## 2. S-Bahn-Stammstrecke München

#### 2. Planänderung

#### zum Planfeststellungsbeschluss PFA 1

#### Erläuterungsbericht

Abbildung X-1: Distanz zwischen Prellbock/Zugbetrieb und Innenkante abzubrechender Ostbau (Abbildung geändert)

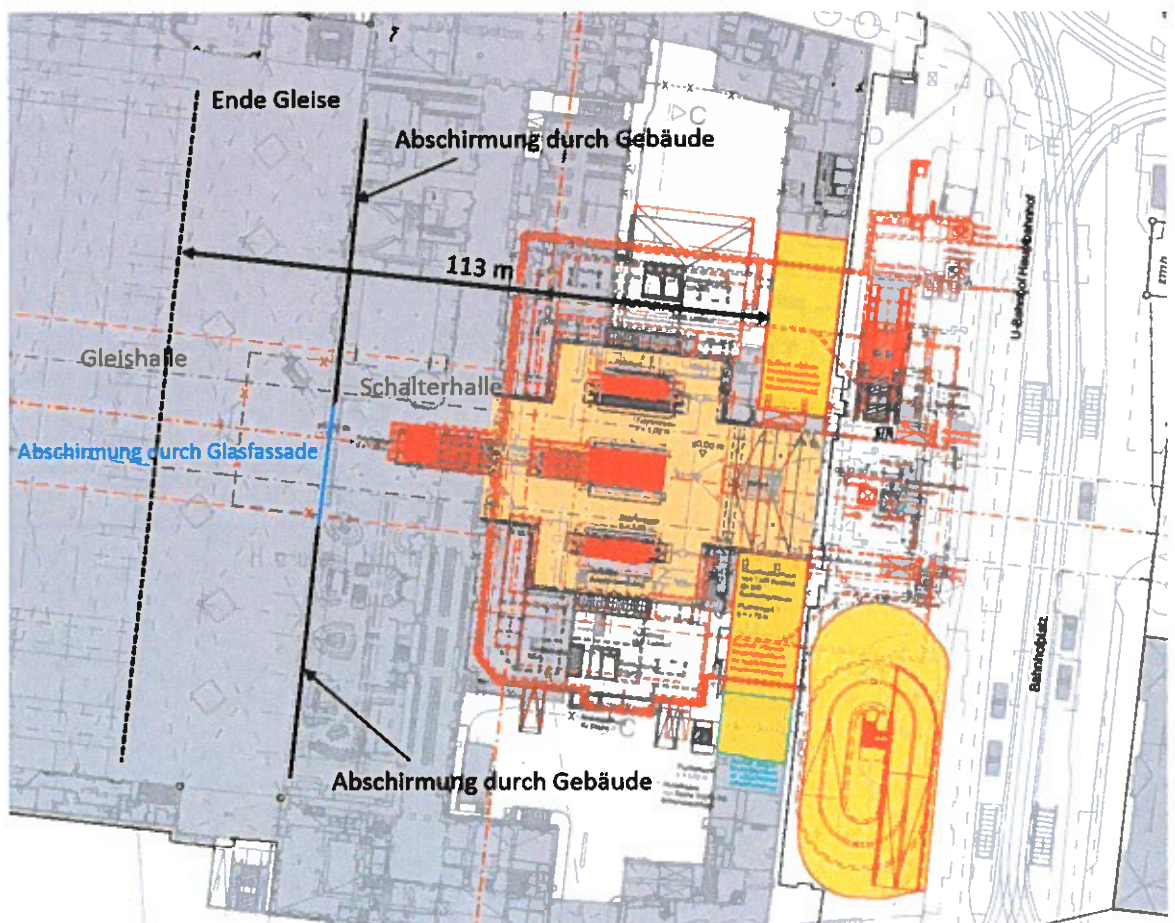
Des Weiteren beträgt die Distanz zwischen dem Prellbock in der Gleishalle, also dem maßgeblichen Emissionsort, und der Innenkante des abzubrechenden Ostbaus ca. 113 Meter (siehe Abbildung X-1). Gleichzeitig ist die Schalterhalle durch bestehende Gebäude sowie einer Glasfassade von der Gleishalle abgeschirmt. Durch den weiten Abstand sowie das große Raumvolumen der Gleis- bzw. Schalterhalle wird bereits eine deutliche Schallschluckung erreicht, weshalb der Pegel aus der Gleishalle, wenn überhaupt, nur noch deutlich reduziert an dem abzubrechenden Ostbau antreffen würde.

Der Bahnhofsvorplatz selbst ist schalltechnisch stark lärmvorbelastet. Die Verkehrsbelastung vom Bahnhofsvorplatz, der Arnulf- und Bayerstraße mit dem öffentlichen Nahverkehr (z.B. Straßenbahnen) wirken hier ein, selbst Emissionen vom Stachus / Karlsplatz sind weithin hörbar und tragen zum Umgebungslärm für die Nachbarschaft bei. Auf dem Lärmniveau des Bahnhofsvorplatzes ist damit zu rechnen, dass eventuelle betrieblich bedingte Emissionen aus der Gleishalle untergehen und nicht mehr an den umliegenden Gebäuden ankommen.
